令和2年度定期監査（工事監査）の結果について（公表）

令和 2 年度定期監査（工事監査）結果報告書

- 令和 2 年度 久茂地 7 号(甲辰橋)橋梁整備工事(その 2)
- 宇栄原小学校屋内運動場等改築工事（建築）
- 令和元年度 3 工区首里石嶺町地内公共下水道(雨水)工事

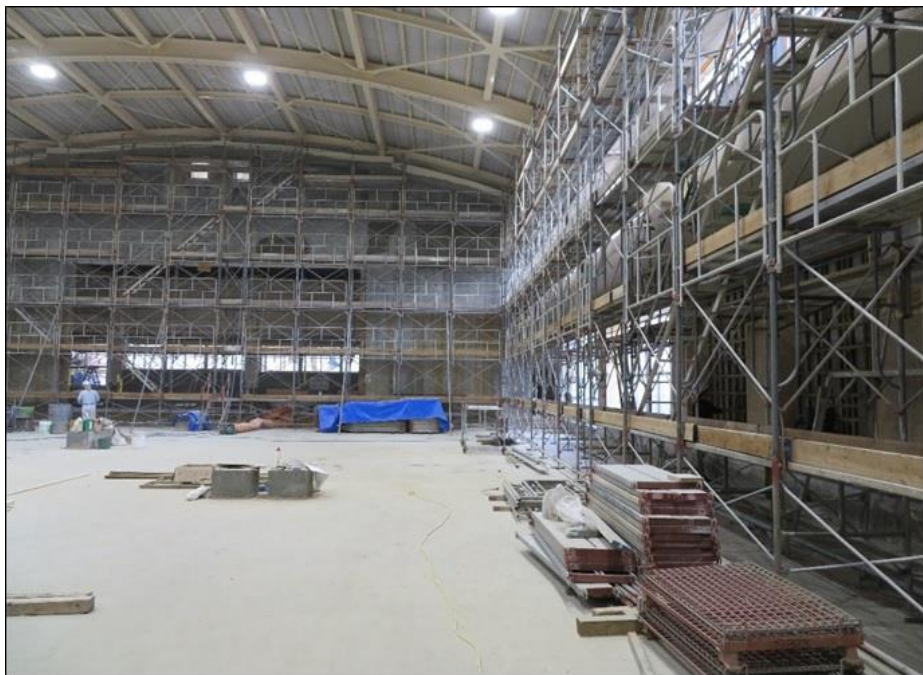
本工事における養生は散水養生を採用しているが、養生マットを用いていないため、短時間で乾燥する恐れがある。特に野外の工事においては養生マットの採用や湛水養生を指導監督されたい。
